เรื่อง	การตรวจสอบและแก้ไขอาการแหนบมีเสียงดัง	ระบบ
รุ่นรถ	รถยนต์อลนิว อีซูซุดีแมคซ์ รุ่นปี 2020 (รุ่นช่วงล่างมาตรฐาน)	รองรับน้ำหนัก

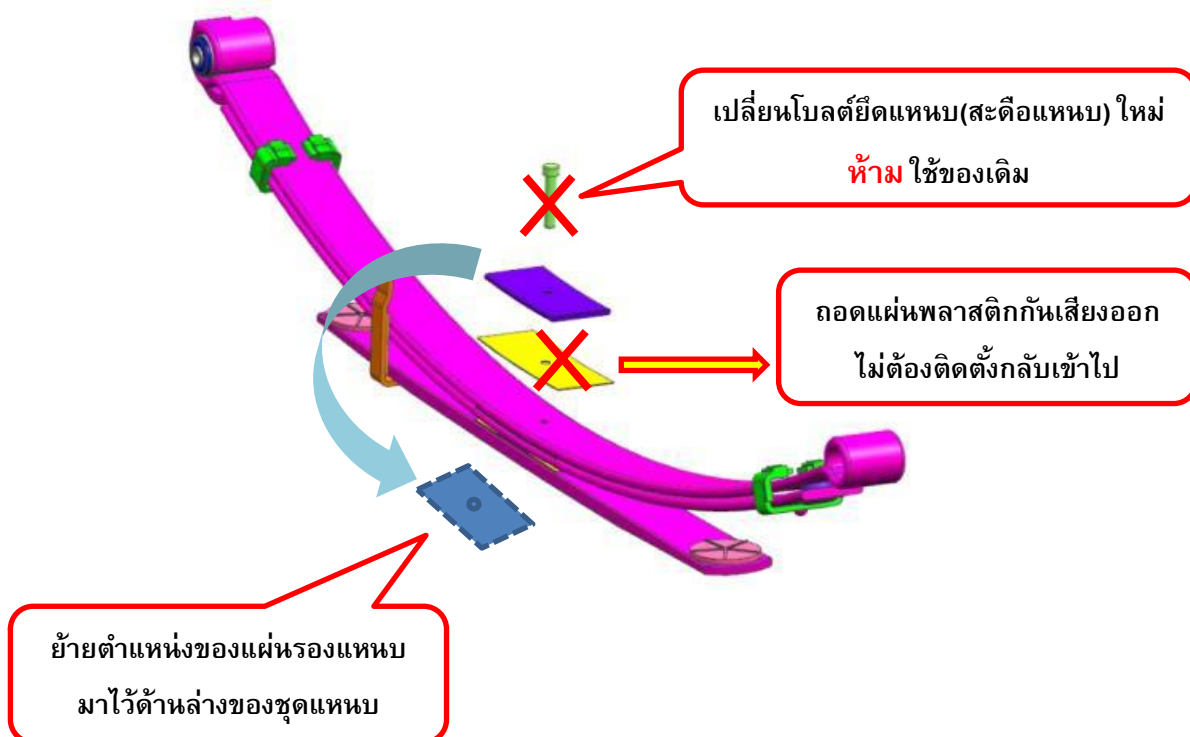
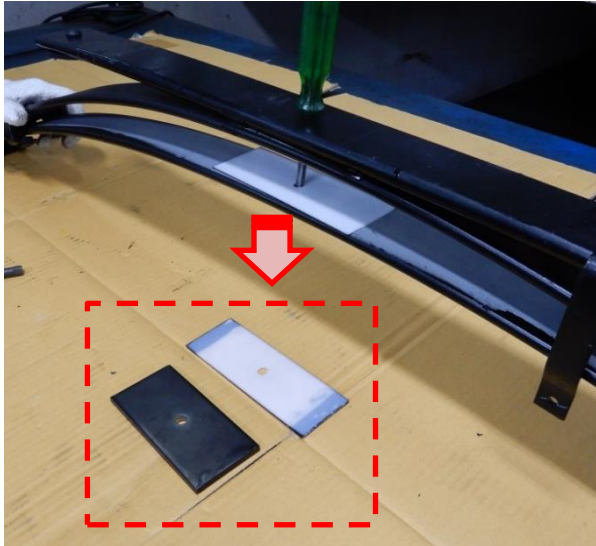
แทบไม่มีเสียงดังแต่กๆ ขณะขับรถขึ้น-ลงเนิน ในแนวเฉียงหรือพื้นถนนต่างระดับ ในขณะที่ล้อขึ้น-ลงไม่พร้อมกัน

เกิดจากการบิดตัวของแผ่นรองหมอนที่ทำให้เกิดเสียงดังขึ้นเฉพาะการใช้งานในลักษณะดังกล่าว

กรณีพบอาการตามลักษณะดังกล่าว ให้ทำการแก้ไขโดยการย้ายตำแหน่งของแผ่นรองแขนบ ตามขั้นตอนปฏิบัติดังต่อไปนี้

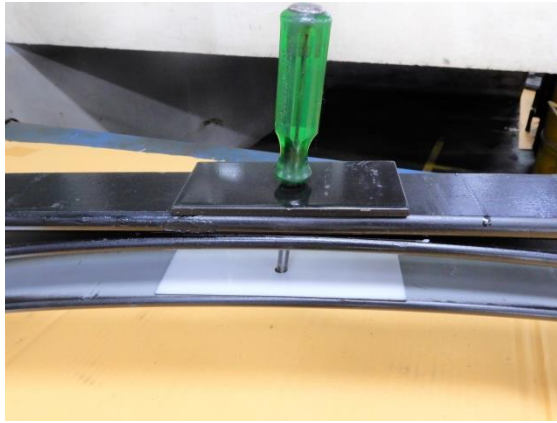
นำแผ่นรองแหวนที่ถอดออก ย้ายมาใส่ที่ด้านล่างของ ชุดแหวน โดยเอาด้านที่เป็นผิวด้าน (ไม่มีสีฟ่น) วาง ประกบเข้าหาชุดแหวน และไม่ต้องใส่แผ่นพลาสติกกัน เสียง (ดังภาพ)

แผ่นพลาสติกกันเสียง ไม่ต้องใส่กลับเข้าไป

ข้อแนะนำเพิ่มเติม : ให้ทำความสะอาดแผ่นรอง แหวนและพื้นผิวแหวนบริเวณพื้นที่ของแผ่นรองแหวน ก่อนการประกอบ

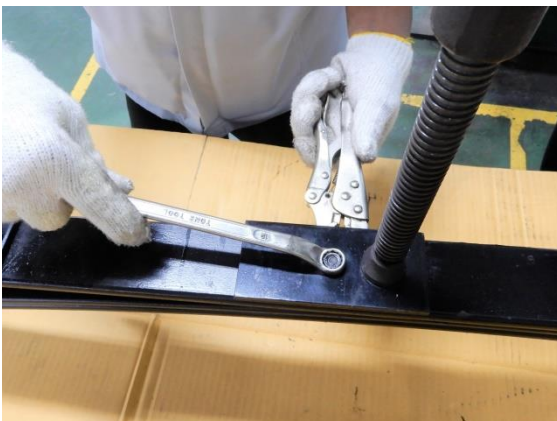
ติดตั้งเหล็กนำศูนย์หรือวัสดุแท่งโลหะ เช่น ไขควง ใส่ในรูโบลต์โบลต์ยึดแหวน(สะตือแหวน) เพื่อจัดตำแหน่งรูให้ตรงกัน เพื่อให้ง่ายต่อการประกอบชุดแหวน

จากนั้นติดตั้งเครื่องมือแคลมป์ยึดชิ้นงานตัวซี (C-Clamp) จับยึดชุดแหวน บริเวณพื้นที่ของแผ่นรองแหวน โดยระหว่างขันแคลมป์ยึดชิ้นงานตัวซี ให้ทำการจัดรูโบลต์โบลต์ยึดแหวน(สะตือแหวน) ให้ตรง เพื่อให้ง่ายต่อการใส่โบลต์ยึดแหวน(สะตือแหวน)

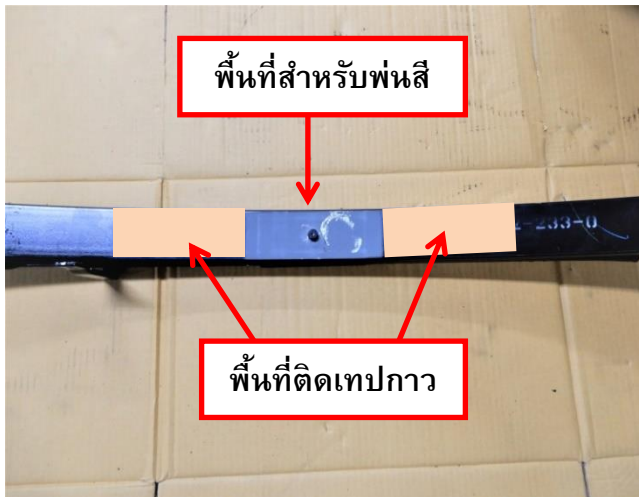
ติดตั้งโบลต์ยึดแหวน(สะตือแหวน) พร้อมจัดแนวของแผ่นแหวนให้ตรงกัน แล้วขันนอตยึดให้แน่น

- ขณะใส่โบลต์ยึดแหวน(สะตือแหวน) จะต้องไม่มีการขัดตัวของโบลต์ทั้งขณะใส่หรือขณะขันนอตยึด เนื่องจากโบลต์ยึดแหวน(สะตือแหวน) อาจเกิดการชำรุดได้
- ขณะขันนอตยึดต้องจัดแนวของแผ่นแหวนให้ตรงกันด้วย

ห้ามนำโบลต์ยึดแหวน(สะตือแหวน) ของเดิมกลับมาใช้ซ้ำ ต้องเปลี่ยนใหม่ทุกครั้ง

ค่าแรงขัน : 2.8 กก.-ม. (20 ปอนด์-ฟุต)
